**ΥΠΟΥΡΓΕΙΟ ΠΕΡΙΒΑΛΛΟΝΤΟΣ ΚΑΙ ΕΝΕΡΓΕΙΑΣ
Γ.Γ. ΧΩΡ.ΣΧΕΔΙΑΣΜΟΥ & ΑΣΤ.ΠΕΡΙΒΑΛΛΟΝΤΟΣ
ΓΕΝΙΚΗ ΔΙΕΥΘΥΝΣΗ ΠΟΛΕΟΔΟΜΙΑΣ
Δ/ΝΣΗ ΤΟΠΟΓΡΑΦΙΚΩΝ ΕΦΑΡΜΟΓΩΝ**

Τμήμα Α': Οριοθέτησης Υδατορεμάτων

ΘΕΜΑ: Απόψεις της Δ/νσης Τοπογραφικών Εφαρμογών σχετικά με το ρυμοτομικό σχέδιο στη θέση «Χάρακας» του Δήμου Λαυρεωτικής

Εικόνα 2: Απόσπασμα από τις πινακίδες ΓΥΣ κλίμακας 1:5000, στο οποίο επισημαίνονται τα όρια της εξεταζόμενης περιοχής και τα υφιστάμενα ρέματα. Το παρόν απόσπασμα επισυνάπτεται στο με αριθ. πρωτ. 3314/2019/10-04-2020 έγγραφο της Υπηρεσίας Δόμησης του Δήμου Μαρκόπουλου Μεσογαίας

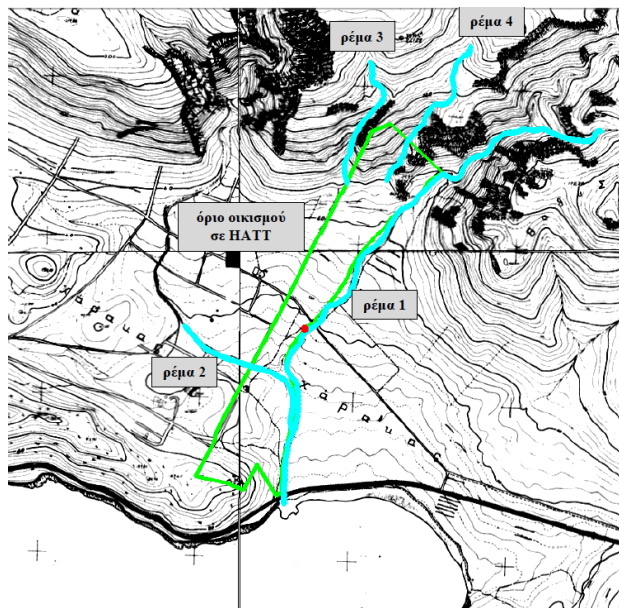
γ) Στο με αριθ. πρωτ. 3314/2019/10-04-2020 έγγραφο της Υπηρεσίας Δόμησης του Δήμου Μαρκόπουλου Μεσογαίας **επιβεβαιώνεται η θέση των δύο κλάδων του Λειβαδώνα»** (οι κλάδοι με

ονομασία **Ρέμα 1** και **Ρέμα 2** στην Εικόνα 2) και επισημαίνεται η ύπαρξη δύο επιπλέον κλάδων του υδρογραφικού δικτύου, που καταλήγουν κάθετα στο βόρειο όριο της εξεταζόμενης περιοχής και συγκεκριμένα των κλάδων με ονομασία «**Ρέμα 3**» και «**Ρέμα 4**», όπως αυτοί απεικονίζονται με γαλάζιο χρώμα στην Εικόνα 2 και στην Εικόνα 3.

Εικόνα 4: Απόσπασμα χάρτη επικαιροποίησης Master plan Αντιπλημμυρικών Έργων Αττικής

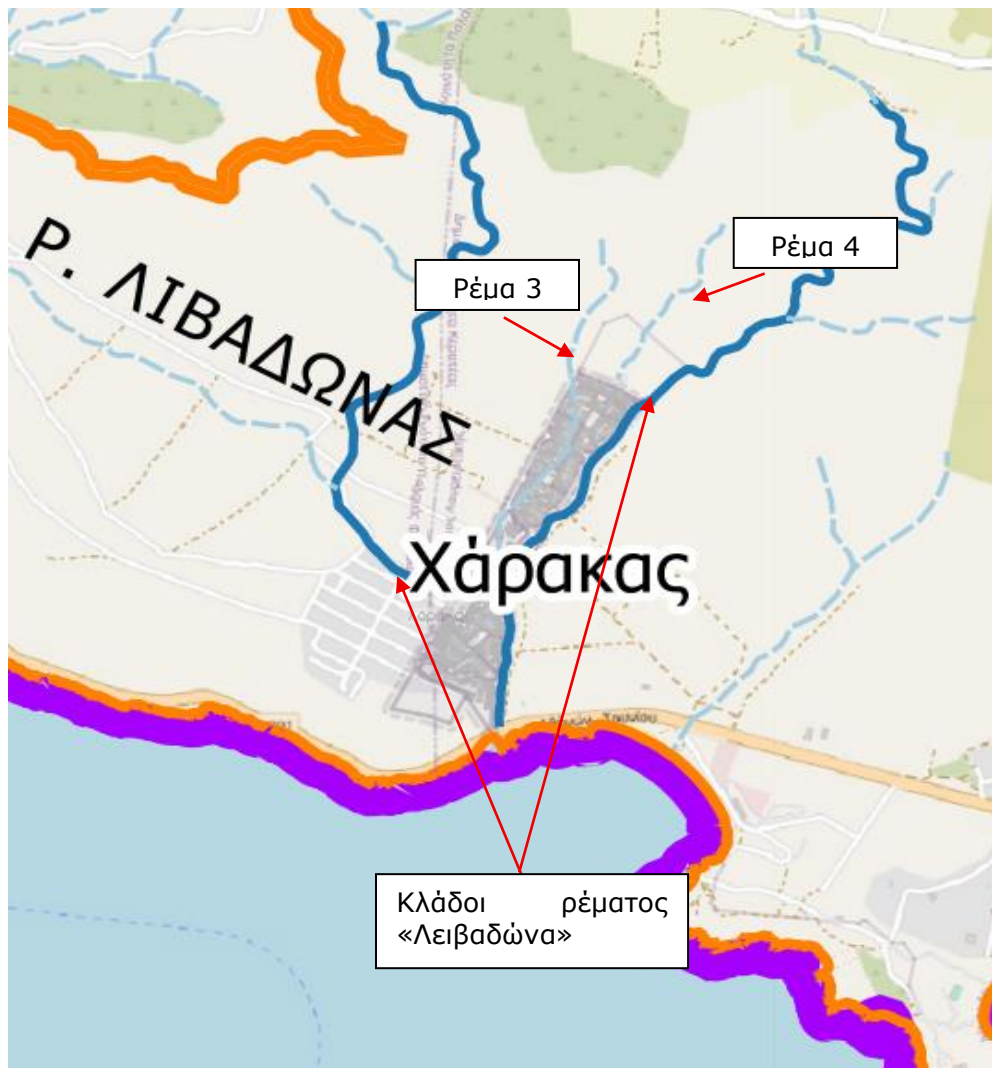
Στο χάρτη Π5 – ΥΔ -ΣΧ001 (Εικόνα 4) που είναι αναρτημένος στην ιστοσελίδα <https://mpattiki.etme.gr/index.php/el/paradotea> - Επικαιροποίηση Master plan Αντιπλημμυρικών Έργων Αττικής, απεικονίζονται τόσο οι δύο κλάδοι του «Λειβαδώνα» όσο και οι παραπάνω επιπλέον δύο κλάδοι του υδρογραφικού δικτύου. Συγκεκριμένα, ο κλάδος με ονομασία «**Ρέμα 4**» «καταλήγει» στο βόρειο όριο της υπόψη περιοχής ενώ ο κλάδος «**Ρέμα 3**» συνεχίζει νοτιότερα και την διατρέχει με κατεύθυνση ΒΑ-ΝΔ, μέχρι τη συμβολή του στο ρέμα «Λειβαδώνα».

Εικόνα 5: Απόσπασμα από χάρτη συνημμένο στο ΦΕΚ 556/Δ/2-8-1988 (πηγή e-poleodomia)

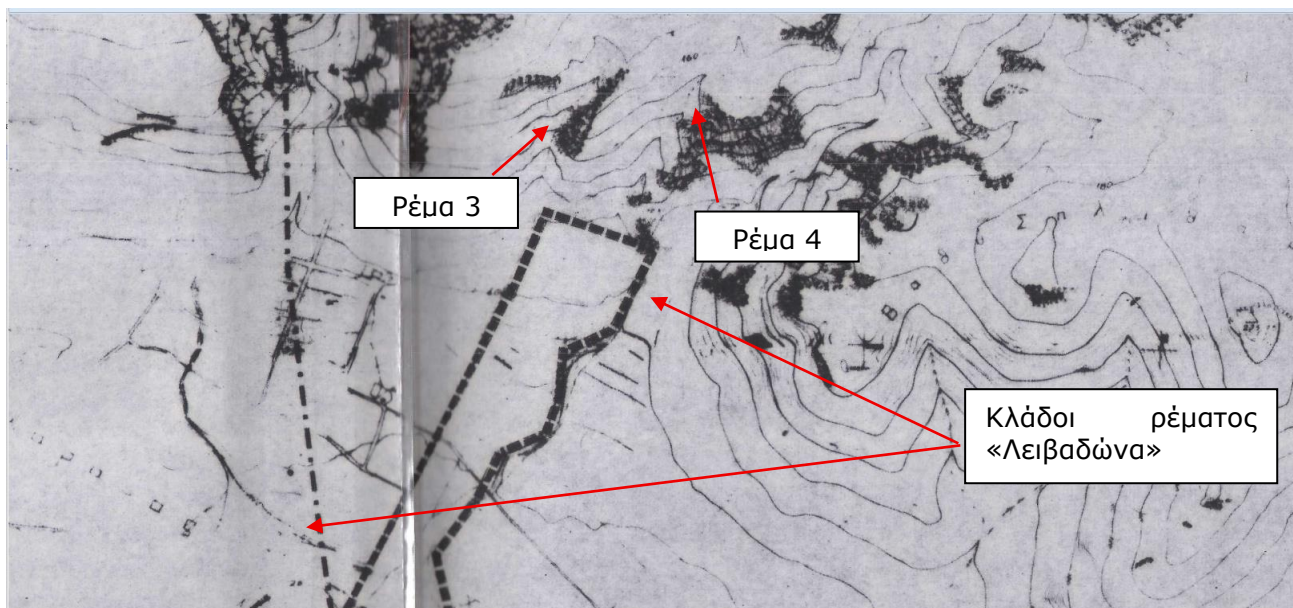
Οι εν λόγω κλάδοι απεικονίζονται, επίσης, στον χάρτη κλίμακας 1:10.000 (Εικόνα 5), ο οποίος επισυνάπτεται στο ΦΕΚ 556/Δ/2-8-1988 «**Τροποποίηση ορίων περιοχών για δεύτερη κατοικία εντός της Ζώνης Οικιστικού Ελέγχου (Ζ.Ο.Ε.) νομού Αττικής**».
